ADVERTENCIA 308/DAG

Talleres Aeronáuticos de Reparación, Propietarios y Operadores de aeronaves Marca TECNAM P92 Echo MKII para todos los números de series y certificados en cualquier categoría.

Posible rotura de las fijaciones externas e internas de las ballestas de los Trenes de Aterrizaje Principales (TAP).

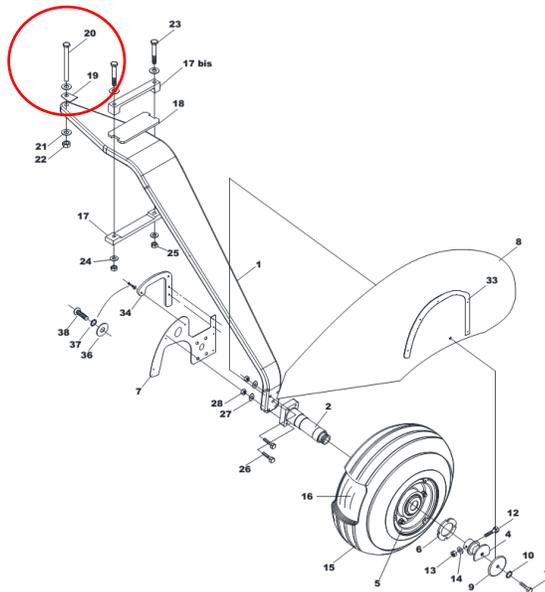
- 1- A la fecha, en nuestro país, se han producido al menos dos accidentes en los cuales dos aeronaves TECNAM P92 Echo MK2 rompieron las fijaciones de uno de los MLG, desprendiéndose finalmente la ballesta correspondiente.
- 2- Durante las investigaciones se concluyó que las roturas se produjeron a raíz de la rotura del material compuesto donde apoyan las cabezas de los bulones de fijación, y sus arandelas asociadas, atravesaron el recubrimiento de los fuselajes.
- 3- A continuación, se adjuntan algunas fotos que muestran el estado en el que quedaron los orificios de los bulones de las fijaciones externas de los TAP

4- Durante la investigación de uno de los accidentes, la JST detectó que además de la rotura de la fijación externa del TAP, el bulón de fijación interna de ballesta estaba cortado. Analizado el bulón roto, el laboratorio que lo evaluó determinó que el componente sufrió una fractura por fatiga. A continuación, se adjunta un extracto de IPC donde se observa el componente afectado, el cual corresponde al Ítem 20 de la Fig 2 del ATA 32-10 MAIN GEAR AND DOORS

- 1- Cada 25 aterrizajes, se cumpla SB 094UL. Esta inspección es MANDATORIA, ya que el SB emitido es una DIRECTIVA DE SEGURIDAD.
- 2- Cuanto antes, aplicar la Job Card No.1882 Ed.1 Rev.0. Una vez hecho esto, la inspección anterior queda suspendida.
- 3- Cada 100 hs de vuelo, remover los dos bulones de fijación interna de las ballestas del MLG, e inspeccionarlos por presencia de fisuras mediante un END, por la técnica de Partículas Magnetizables.
- 4- Cada 1000 hs de operación, cambiar los bulones de fijación interna AN6-37A, por nuevos.
